הוד השרון – הר/מק1202/א

נימוקי התנגדות לנספח הסביבה של תוכנית 1202. נספח איכות הסביבה אינו מחשב נכון את היקפי הרעש הצפויים מכביש 531, כביש 40 ומסילת הרכבת.

תרשים 18: שטחים חומים (שטחי ציבור, בתי ספר וכו') בשטח התוכנית. המבנים בדרום מזרח התוכנית עלולים להיות רגישים יותר לזיהום אוויר בשל מיקרו אקלים הנוצר במחלפים.

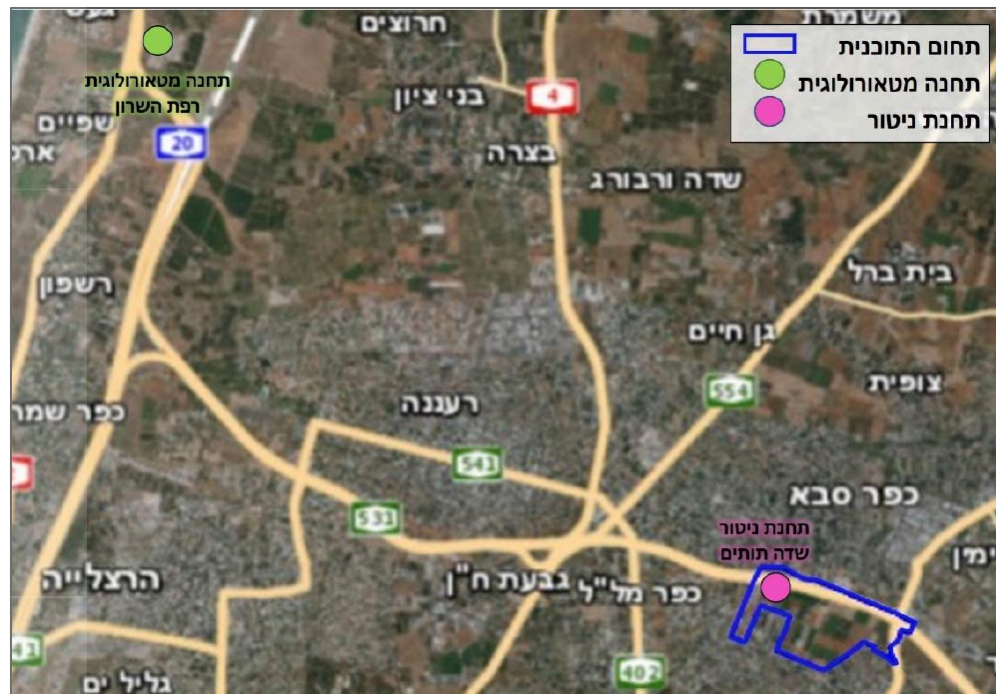
במסגרת סקר איכות הסביבה הוקמה תחנת ניטור זיהום אוויר בחלקה הצפוני של התוכנית. יחד עם זה, איזור זה הוא איזור גבוה ומטבע הדברים היקף הזיהום בו נמוך. חלק הדרומי של התוכנית, באיזור המבנים בשטחים החומים, הוא נמוך ותחום משני עיבריו בחומות בגובה רב. במבנה טופוגרפי עלול להיווצר מיקרו אקלים בשל הפרשי הגבהים וההשפעה שלו על משטר הרוחות בנוסף להיותו מוקף בקירות בטון. יש לגבש מסמך מדיניות הנוגע למיקרו אקלים בגלל הקירבה למוסדות ציבוריים.

כמו כן, המדידה נעשית היכן שכלי רכב נוסעים במדרון, מאחר שהאנרגיה הנדרשת לביצוע פעולה זו הינה נמוכה מאשר בעליה ועל כן פליטת המזהמים נמוכה משמעותית. זיהום האוויר בנקודה הנמדדת הוא מהנמוכים בשטח התוכנית. ואילו בנקודה הנמוכה (28.2) כלי הרכב מטפסים בעליה (הן מכביש 40 והן בכביש 531) לכן הצפי לזיהום גבוה יותר.

לפי התוכנית באיזורים אלו יהיו מבני ציבור, שישרתו גם אוכלוסיות בעלות סיכון גבוה. בשל התנאים הטופוגרפיים יש לשלול אפשרויות לקיום של מיקרו אקלים ותאי חום העלולים להעלות את הסיכון לאוכלוסיות רגישות. תמ"א 1 מחייבת בדיקות מיוחדות כאשר קיים חשש למיקרו אקלים בסביבות רגישות.
